リコール届出一覧表

リコール届出日：令和7年12月4日

改善箇所説明図

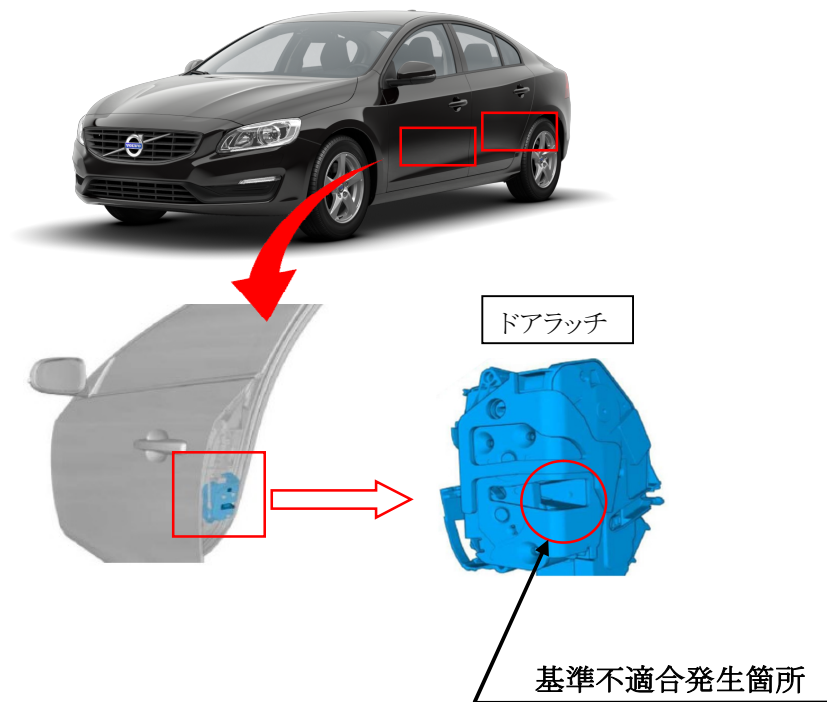
前後左右のドアラッチにおいて、構成部品の設計検討が不十分なため、車両が長期間高温の気候環境にさらされると、ドアを開けた際にリテンションフックが破損することがある。そのため、ドアを確実に閉めることが出来なくなり、最悪の場合、走行中にドアが開くおそれがある。

全車両、前後左右のドアラッチを対策品と交換する。

作業完了車は、助手席側ドアアヒンジ取り付けボルト(下側)の頭に黄ペイントを塗布する。
